高浜発電所保安規定審査資料	R0
提出年月日	2022年1月19日

高浜発電所原子炉施設保安規定変更認可申請書

高浜発電所 原子炉施設保安規定

大山生竹テフラの噴出規模見直しに伴う変更について

図 1 改良型フィルタ外形図

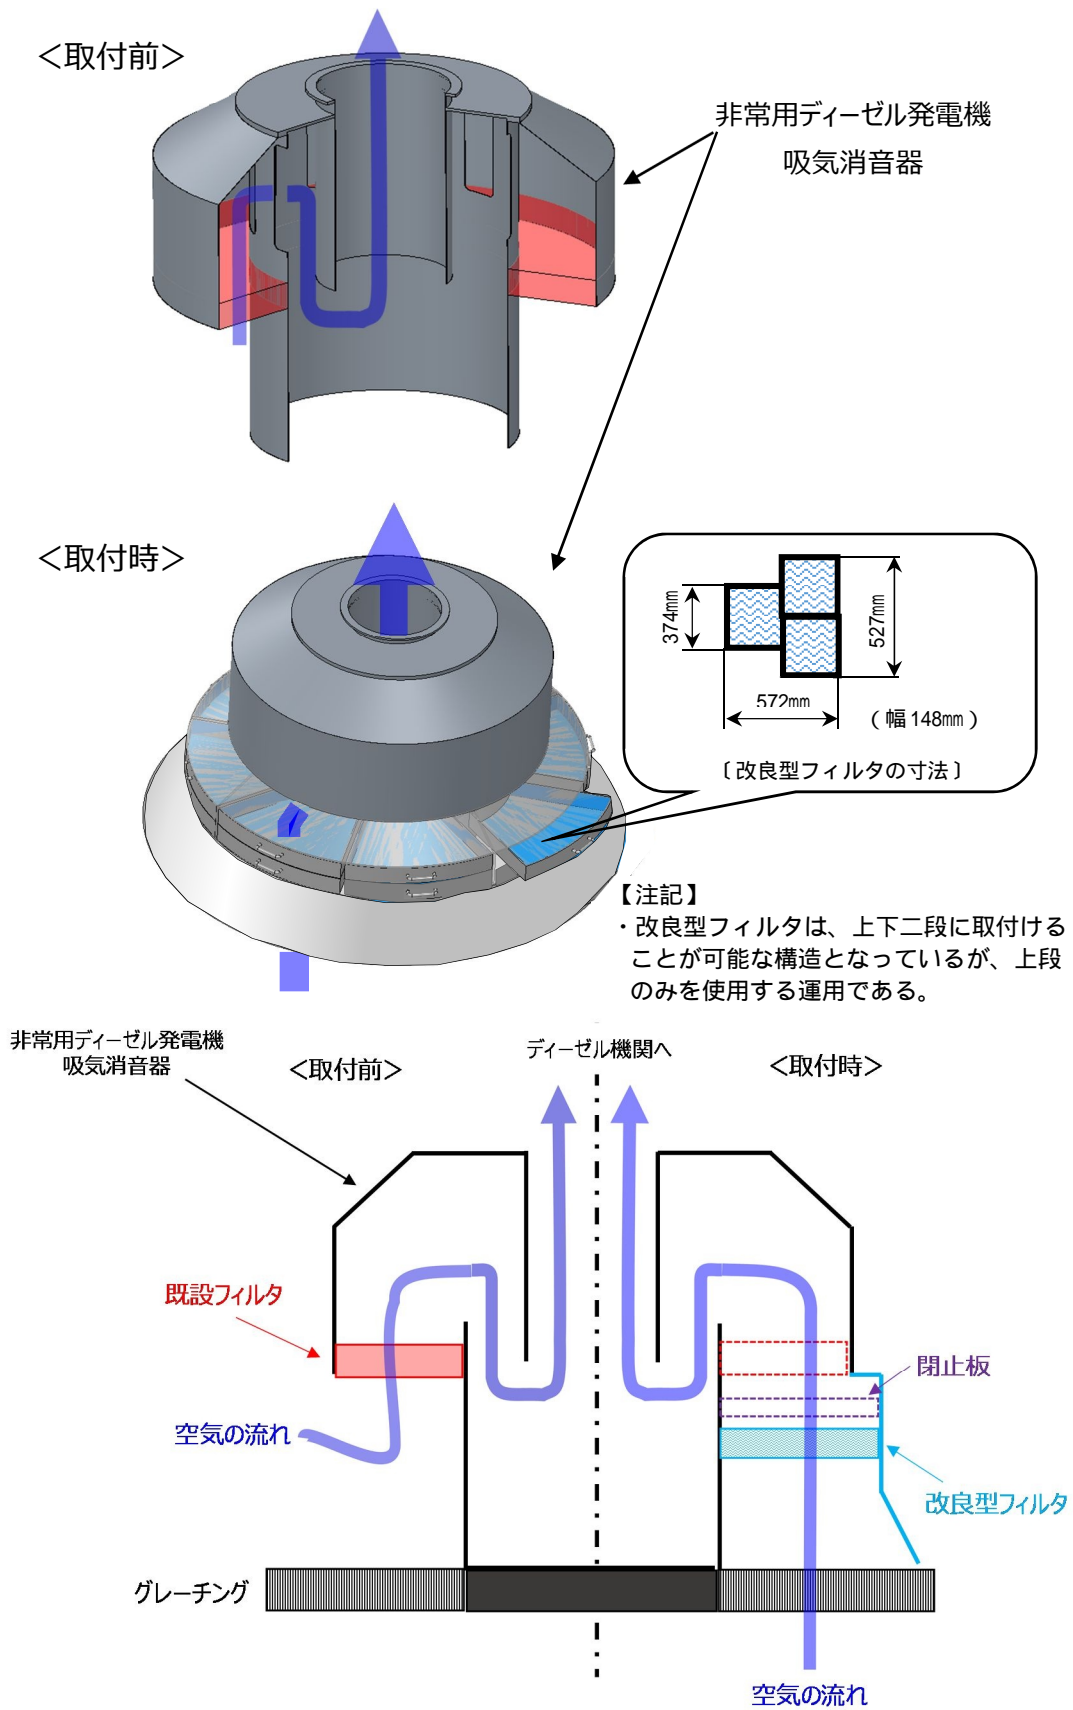
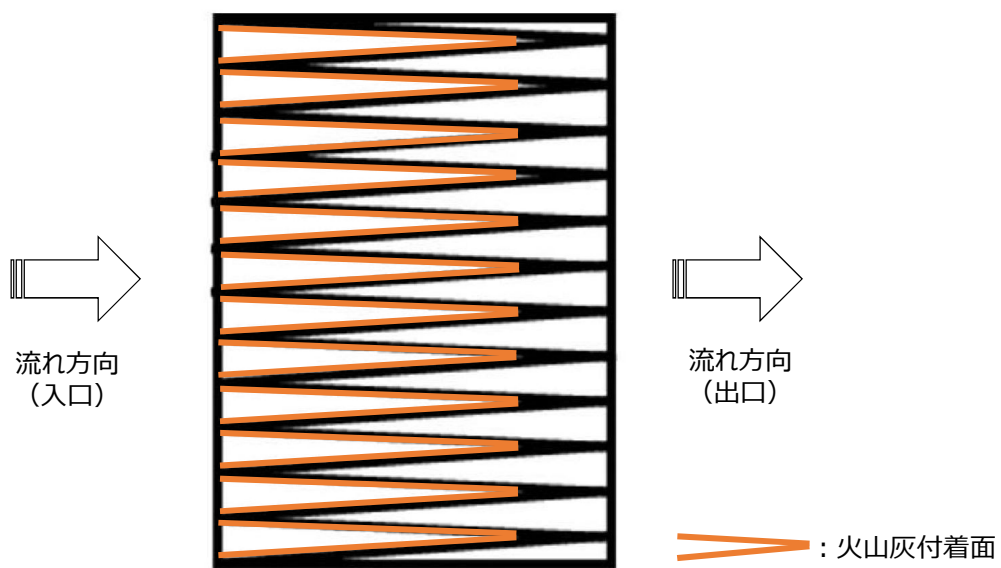
また、層厚変更に伴い気中降下火砕物濃度が増加し、改良型フィルタの閉塞時間が短くなることから、改良型フィルタの改造により、閉塞時間への影響対策を実施した。

改良型フィルタは、下向きに取付ける構造となっているため、フィルタに吸着されない火山灰は下に落ちることになり、フィルタ下部もクレーチングとなっていることから、火山灰が堆積して悪影響を及ぼすことはない。（図1参照）

図1 改良型フィルタのラビリンズ板取付け状況

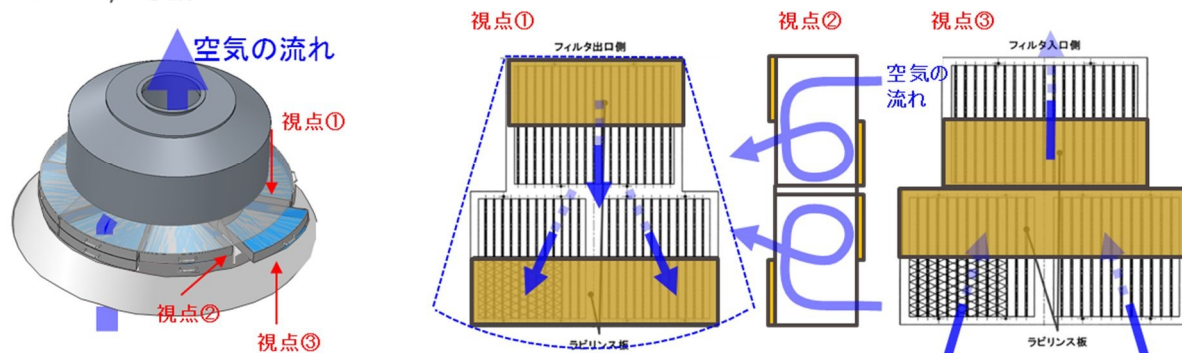
以前の改良型フィルタは、強制的に流れの乱れを発生させることにより、フィルタに流入する火山灰による「はたき落とし効果」を期待し、フィルタ入口と出口を互い違いに半分塞ぐラビリンズ板を取付ける設計であった。(図1参照)

ラビリンズ板の設置目的である流入する火山灰による「はたき落とし効果」は、火山灰の粒径が大きいものがある場合に有効となるが、大山からの距離が約 180km と遠く火山灰の粒径が細かくなると想定される高浜発電所においては、「はたき落とし効果」を期待できないため、ラビリンズ板を取外しても問題はない。

表 1 ディーゼル発電機改良型フィルタの取替・清掃におけるタイムチャート

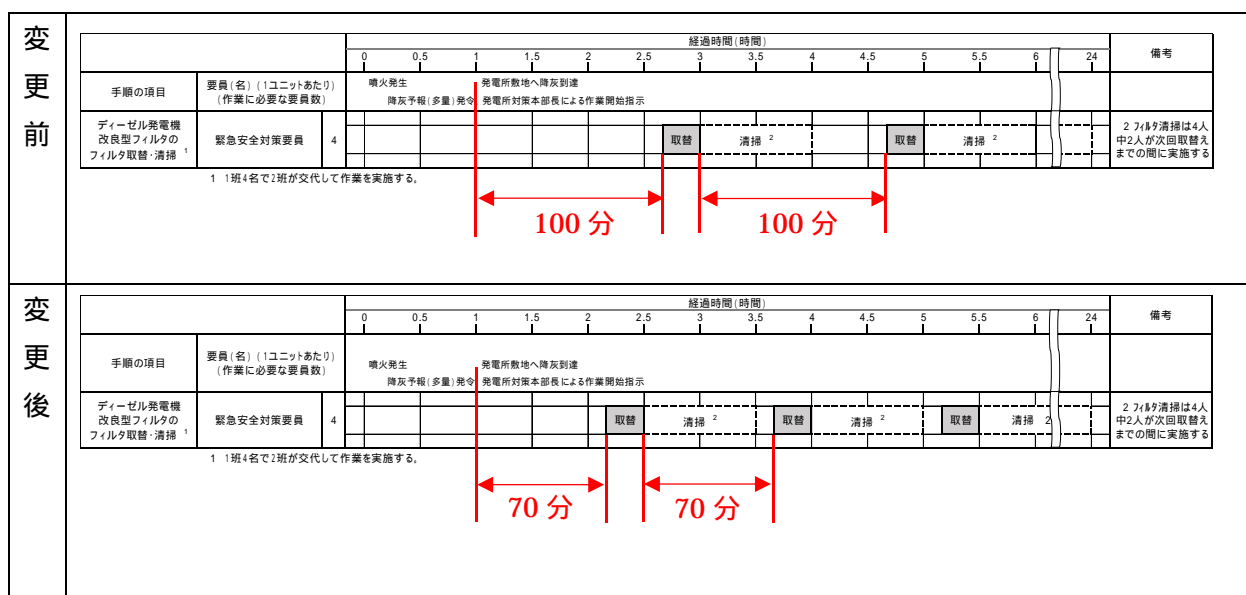
「3. 気中降下火砕物濃度の変更に伴い評価対象となる運用の評価」ではフィルタ取替の着手時間を変更しており、変更前が 100 分だったが、変更後は 70 分でフィルタ取替を着手することとなっている。

噴火発生からのタイムチャートの前後表を以下に示す。フィルタ取替の着手時間の変更に伴い、1 回目のフィルタ取替に着手する時間は、変更前が噴火発生後から 2 時間 40 分後(噴火発生から 60 分後に降灰が到達 + フィルタ取替の着手時間 100 分 = 160 分)としていたが、変更後は噴火発生後から 2 時間 10 分後(噴火発生から 60 分後に降灰が到達 + フィルタ取替の着手時間 70 分 = 130 分)となっている。また、フィルタ取替の間隔についても、変更前が 100 分間隔だったが、変更後は 70 分間隔となっている。

表 1 火山噴火以降の事象進展と対応手順

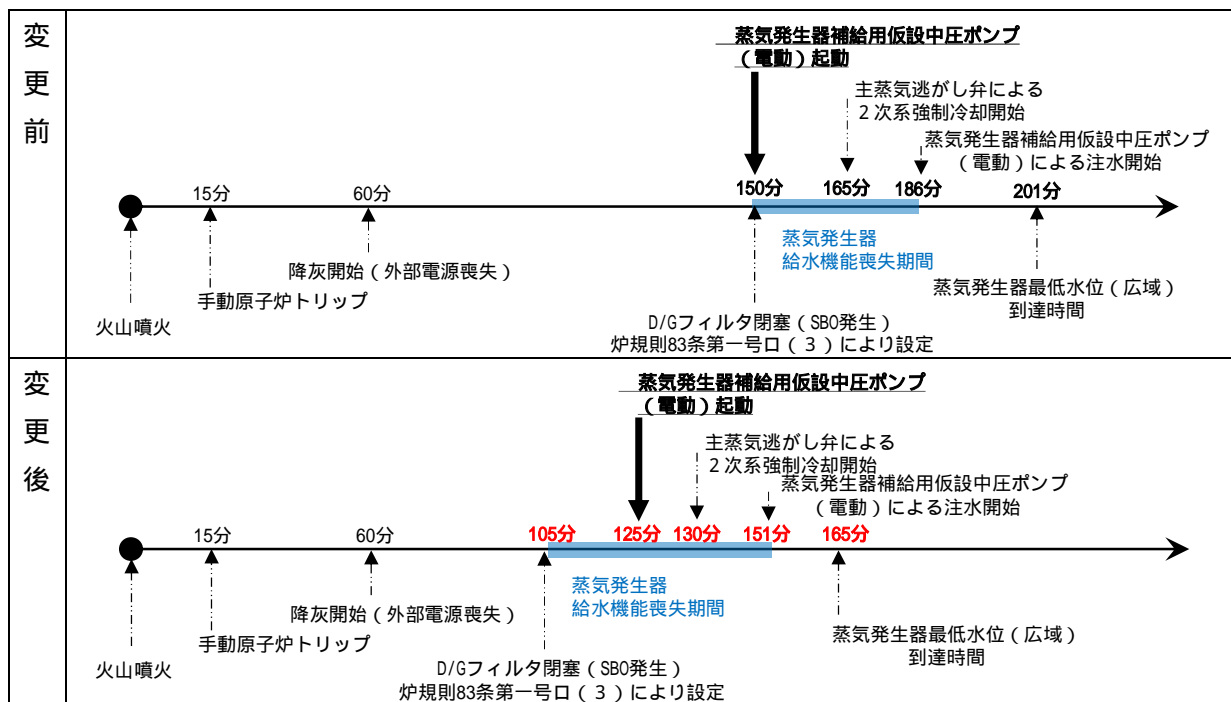
主蒸気逃がし弁による2次系強制冷却の開始時間について、変更前は全交流電源喪失から操作現場への移動時間を考慮して、仮設中圧ポンプの起動から15分としていたが、変更後は全交流電源喪失から仮設中圧ポンプの起動までに、操作現場へ移動することから5分としている。(「3. 気中降下火砕物濃度の変更に伴い評価対象となる運用の評価(5)第1表」を参照)

図 1 火山影響発生時に使用する設備の設置場所変更の概要

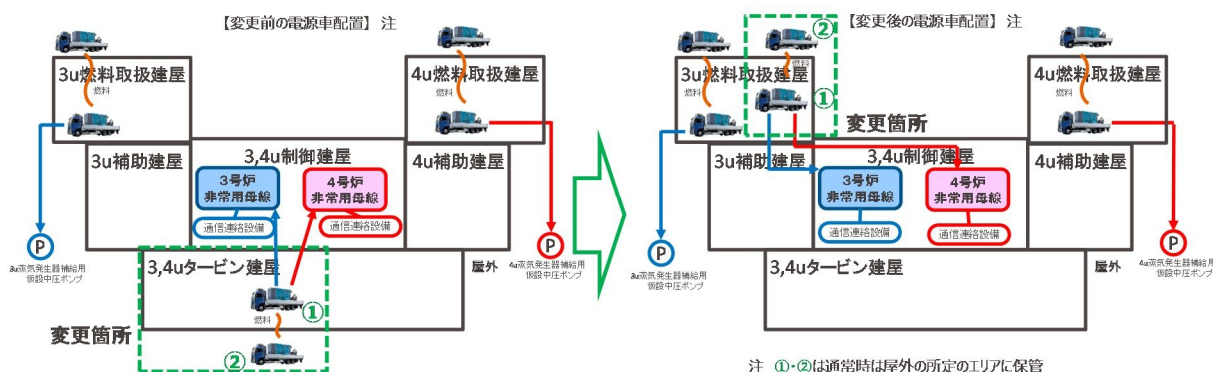
炉規則 8 3 条の対応として、保安規定の添付 2 「3 火山影響等、降雪および地滑り発生時」に定めている通信連絡設備に関する手順、および電源車の燃料確保に関する手順では、電源車（3 号炉および 4 号炉 通信連絡設備（緊急時対策所を含む）への給電用）（以下、「電源車（通信連絡設備用）」という。）および電源車（電源車（通信連絡設備用）への燃料補給用）（以下、「電源車（緊急時対策所用）」という。）の配置場所をタービン建屋としているが、DNP 噴出規模見直しによる層厚変更を踏まえ、より頑強な燃料取扱建屋に変更する。

図 3.4.1 電源車 (仮設中圧ポンプ用) の燃料推移

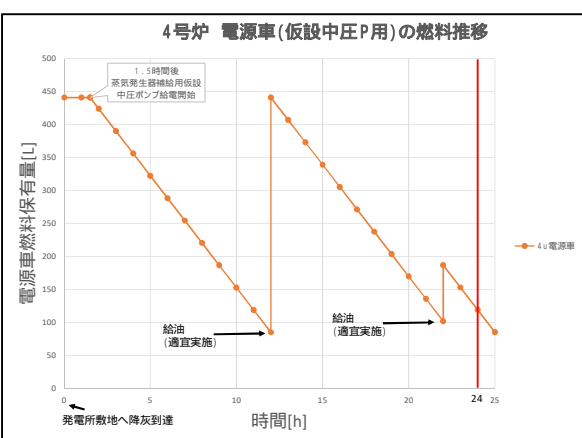
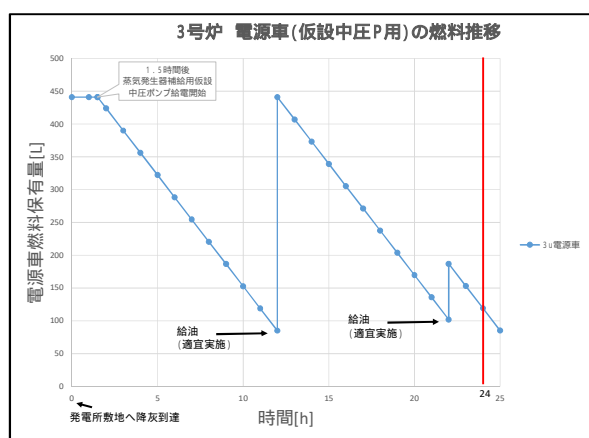
電源車(仮設中圧ポンプ用)及び電源車(通信連絡設備用)の燃料消費量を表3.4.2及び表3.4.3、燃料推移を図3.4.1及び図3.4.2に示す。
